DOORSNEDE B

<b>ARCHITECT</b> <b>STEPHANIE VANOVERBEKE</b> Marie-Thérèse de Courtebournelaan 3 9041 OOSTAKKER +32 0478 67 47 39 info@architectvanoverbeke.be stephanie.vanoverbeke@gmail.com	BTW BE 0878.044.394. Reknr. 143-0643441-44 IBAN: BE55 1430 6434 4144 BIC: GEB BE BB www.architectvanoverbeke.be	<b>PROJECT:</b> VERBOUWEN VAN EEN WONING <b>BOUWHEER:</b> Maarten D'Hollander & Eva Cools <b>ADRES:</b> Achterstraat 48 - 9040 SINT-AMANDSBERG (GENT) <b>BOUWPLAATS:</b> Achterstraat 48 - 9040 SINT-AMANDSBERG (GENT) <b>KADASTER:</b> GENT 19 AFD/ST-AMANDSB. 2 AFD, Sectie C, nr(s) 823n <b>BOUWFASE:</b> Omgevingsaanvraag	<b>DOSSIERNR.:</b> 23007 MAVA <b>TOESTAND:</b> 02 Nieuwe toestand <b>PLAN:</b> S Doorsnede B	<b>DATUM:</b> 9/08/2024 <b>SCHAAL:</b> 1:50 <b>PAPIER FORMAAT:</b>
---	---	---	--	--

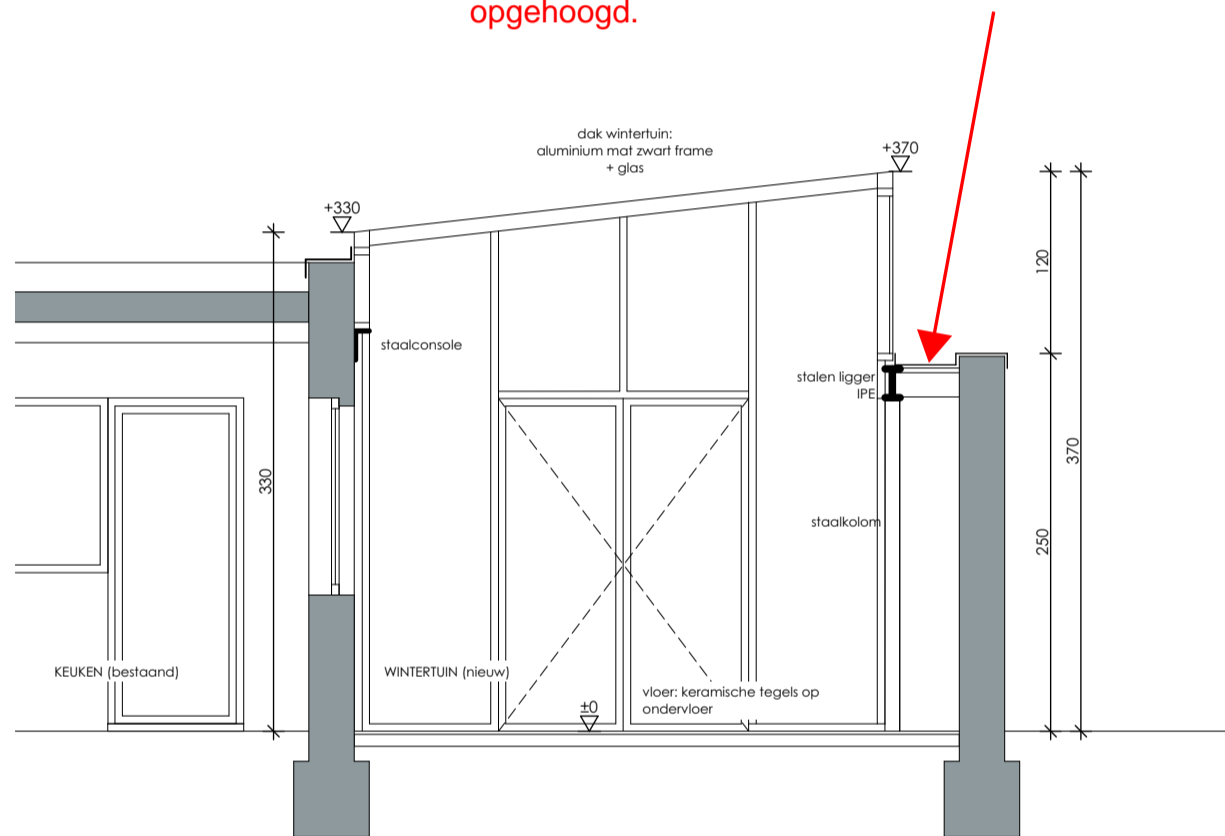
**ZIE BIJZONDERE  
VOORWAARDE(N)**

**Bouwhoogte plat dak wintertuin**  
Het hoogte-verschil van 20 cm tussen het platte dak en de scheidingsmuur moet worden uitgevoerd zoals beschreven onder artikel 2.17 van het algemeen bouwreglement.  
Dit dient te gebeuren zonder dat de rechter scheidingsmuur wordt opgehoogd.
